## POSTANOWIENIE

na spełnienie wymagań w zakresie bezpieczeństwa pożarowego dla rozpatrywanego budynku Zespołu Szkół Specjalnych nr 4 w Konstantynowie Łódzkim przy ul. Zgierskiej 10, w sposób inny niż określony w: § 68 ust. 1 i 2, § 239 ust. 1 i 2 pkt 4, § 232 ust. 1, § 240 ust. 4 § 245, § 256 ust. 5 oraz § 256 ust. 6 pkt 4, 5 i 6 rozporządzenia Ministra Infrastruktury z dnia 12 kwietnia 2002 r. w sprawie warunków technicznych, jakim powinny odpowiadać budynki i ich usytuowanie (Dz. U. z 2022 r. poz. 1225), § 19 ust. 1 pkt 2 lit. a rozporządzenia Ministra Spraw Wewnętrznych i Administracji z dnia 7 czerwca 2010 r. w sprawie ochrony przeciwpożarowej budynków, innych obiektów budowlanych i terenów (Dz. U. z 2010 r. Nr 109, poz. 719, z 2019 r. poz. 67, z 2022 r. poz. 1620), § 12 ust. 6 pkt 1 i 2, § 12 ust. 9 oraz § 13 ust. 1 i 2 rozporządzenia Ministra Spraw Wewnętrznych i Administracji z dnia 24 lipca 2009 r. w sprawie przeciwpożarowego zaopatrzenia w wodę oraz dróg pożarowych (Dz. U. Nr 124, poz. 1030), stosownie do rozwiązań zamiennych wskazanych w Ekspertyzie, polegających na:

## WYJAŚNIENIA

**Ekspertyza techniczna dotycząca warunków bezpieczeństwa  
pożarowego dla budynku Zesp

NR RYSUNKU:  
A-01

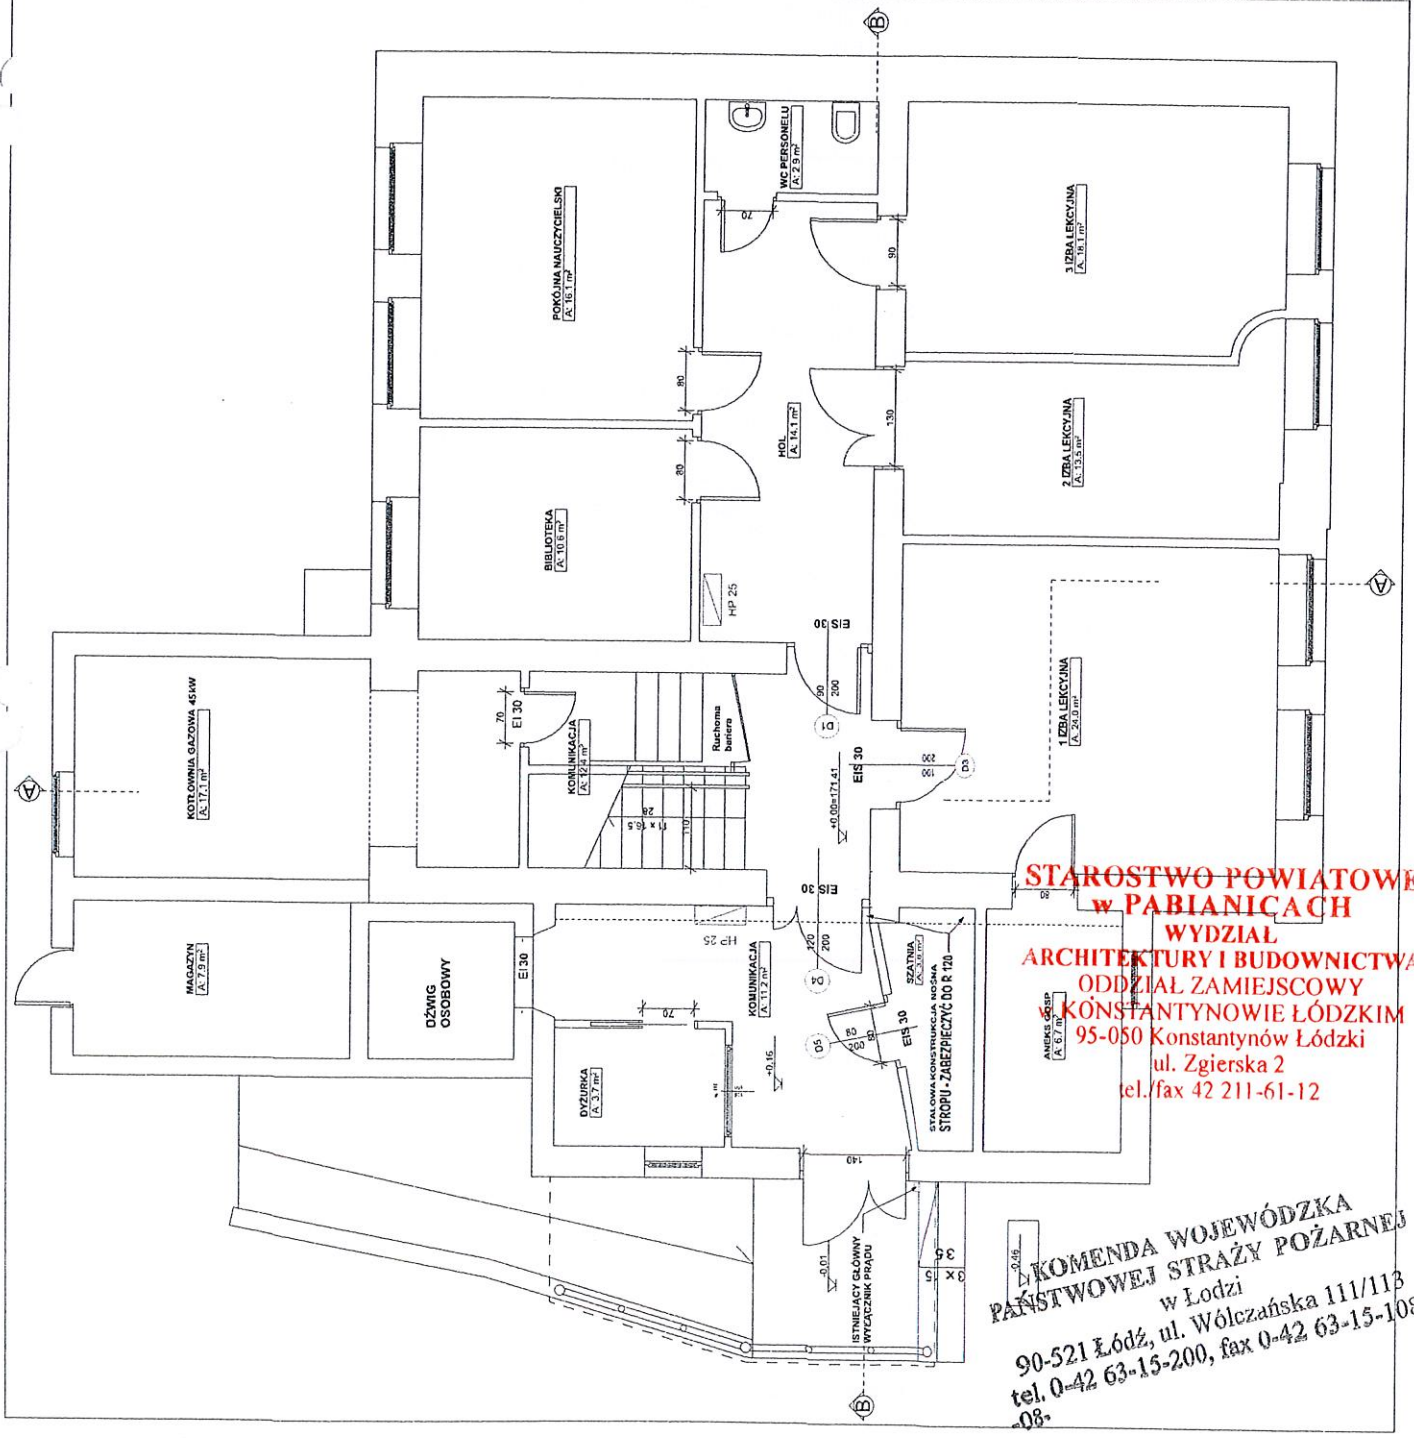
- 5) odniesienie się do sposobu realizacji wymagań określonych w §256 ust.5 warunków technicznych;

W przestrzeni holu recepcyjnego zlokalizowana jest dyżurka w postaci kabiny recepcyjnej przeznaczonej dla jednej osoby. Zatem w stosunku do wymagań §256 ust.5 Ministra Infrastruktury z dnia 12 kwietnia 2002 r. z późniejszymi zmianami, obudowę holu stanowią ściany w klasie nie niższej niż REI60, w tym wejście do szatni zostanie zamknięte drzwiami ppoż. w klasie EI30, drzwi przystankowe dźwigu zostaną wymieniona na spełniające warunek EI30 – co nie zostało oznaczone na rzucie pierwotnym jako załącznik do ekspertyzy. Pomieszczenie dyżurki jako kabina recepcyjna wykonana z płyt typu G-k a wejście stanowią ręcznie rozsuwane drzwi o szerokości użytkowej 70 cm. W sytuacji, kiedy w dyżurce przebywa osoba drzwi są stale otwarte – drzwi nie posiadają zamka.

W kontekście nieprawidłowości, zamknięcie wejścia ręcznie rozsuwanymi drzwiami o szerokości 70 cm, stanowi naruszenie §240 ust.4 oraz 239 ust.1 rozporządzenia jw.

TEMAT RYSUNKU:	PRZEKRÓJ B-B
BRANŻA:	ARCHITEKTURA
FAZA:	PA-B
NR RYSUNKU:	A + 05a
DATA:	PAŹDZIERNIK 2022 r.
SKALA:	1:100

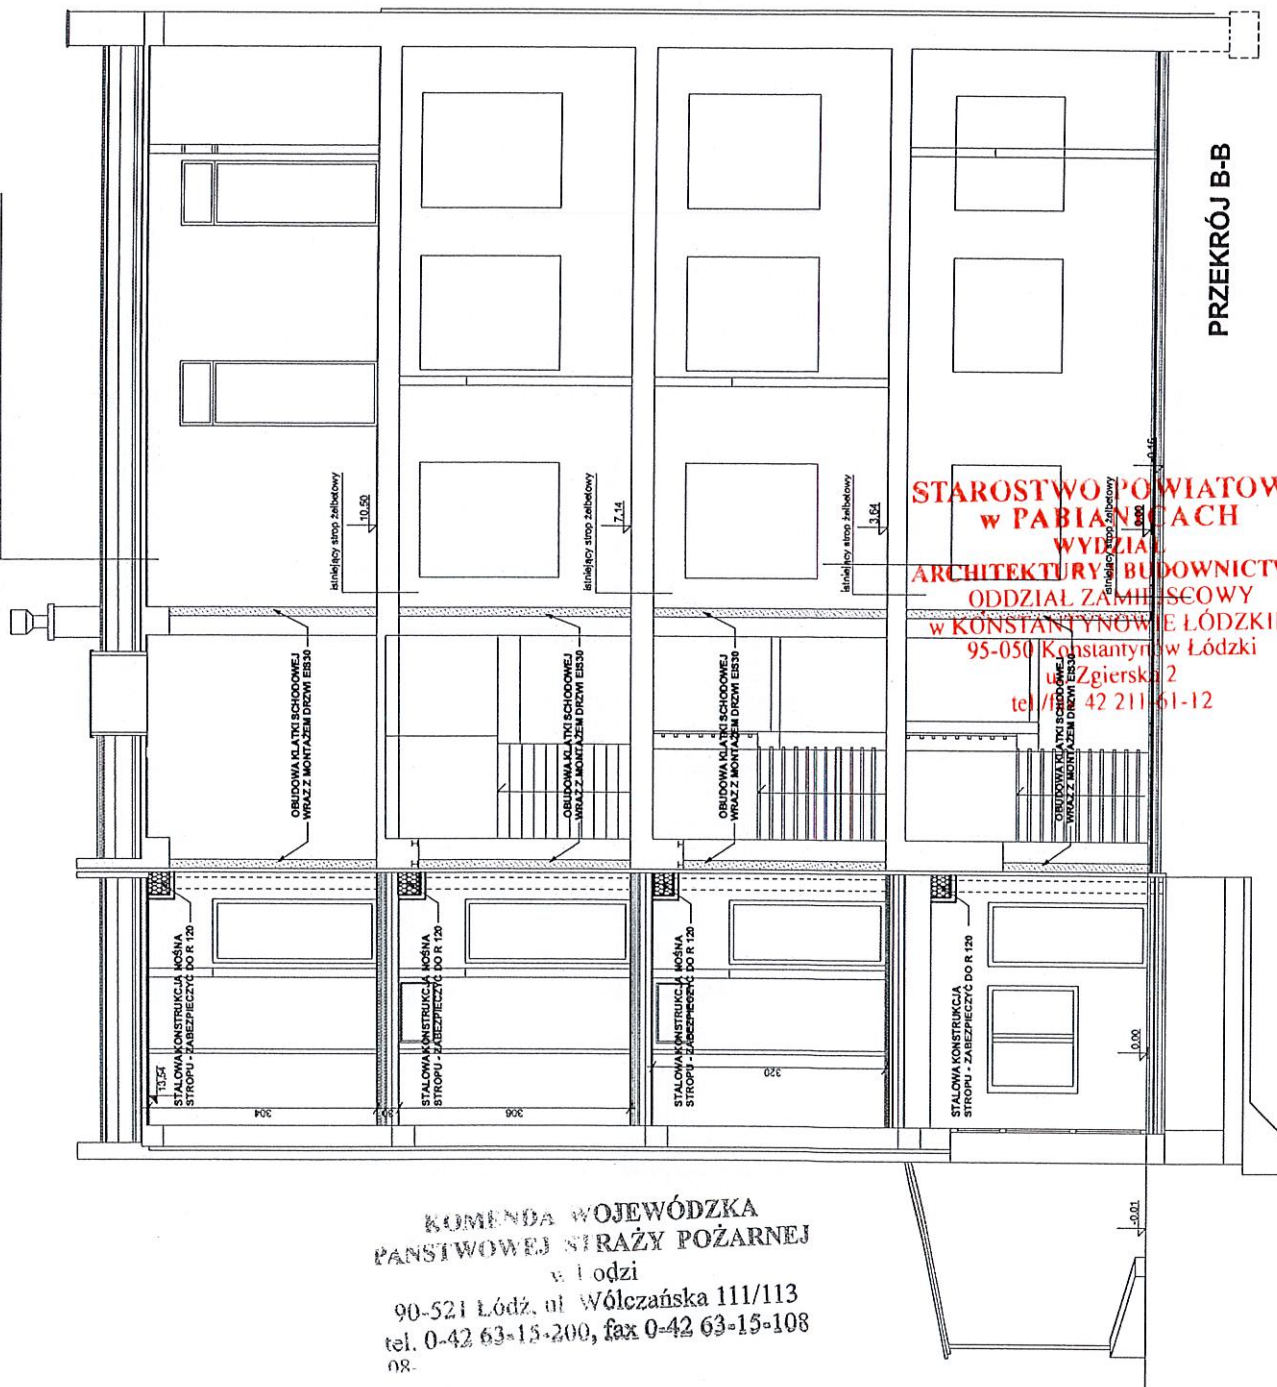
7) uzupełnienia części graficznej o przekrój pionowy budynku, obrazujący sposób połączenia elementów stropodachu ze ścianami wydzielającymi klatkę schodową oraz kotłownię.

- plan sytuacyjny z zaznaczonymi poziomymi zasięgami odległości budynku szkoły od dachu sąsiedniego budynku gospodarczego – skala 1:500
- rzut parteru ze wskazaniem przekrojów pionowych A-A i B-B – skala 1:100
- przekrój pionowy budynku A-A – skala 1:100
- przekrój pionowy budynku B-B – skala 1:100
- widok elewacji zachodniej z zaznaczeniem pasa ściany zewnętrznej, w którym okna chronione są kurtynami ppoż. – skala 1:100

istniejące poszycie - papa termozgrzewalna  
istniejący stropian dwustronnie laminiowany papą gr. 14 cm  
istniejący stropodach żelbetowy
